VYSVĚTLENÍ ZADÁVACÍ DOKUMENTACE č. 2 **ze dne 10. 4. 2025**

Parkoviště pro zaměstnance a heliport

Evidenční číslo zakázky: Z2025-015671

Zadavatel: **Nemocnice České Budějovice, a.s.**
Sídlo: B. Němcové 585/54, 370 01 České Budějovice
IČO: 26068877

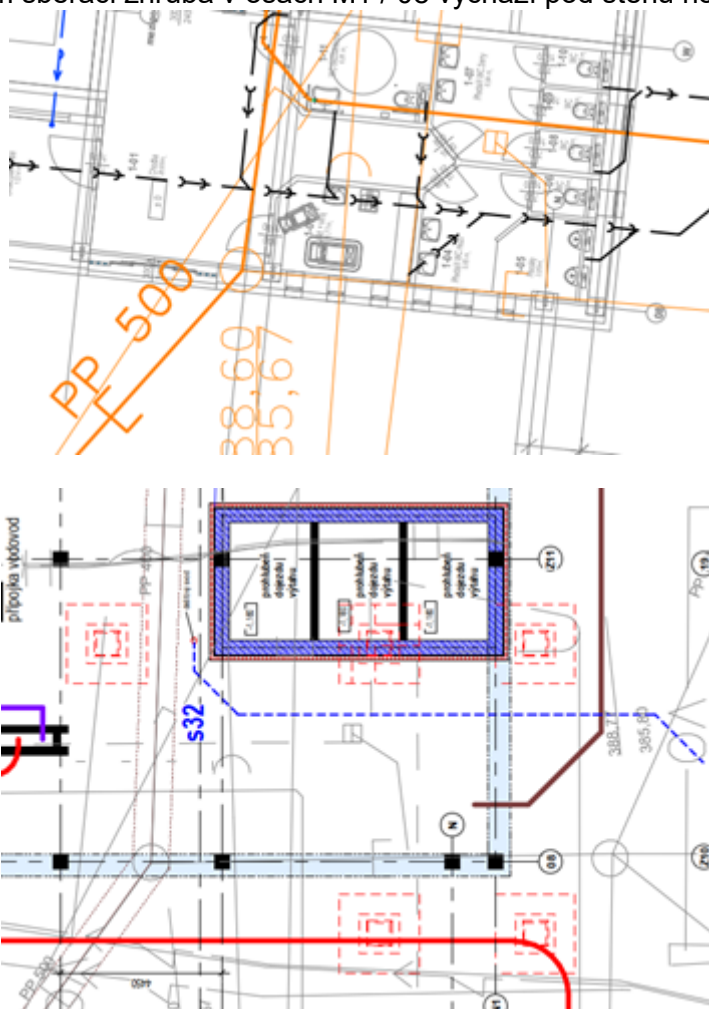
Některé části těchto sběračů budou i muset být upraveny. Minimálně je nutné výškově upravit poklopy stávajících šachet. Pro tyto práce nejsou v zadávacím VV položky. Může je zadavatel doplnit?

Výškové úpravy poklopů nejsou součástí stavby - zajistí si zadavatel samostatně.
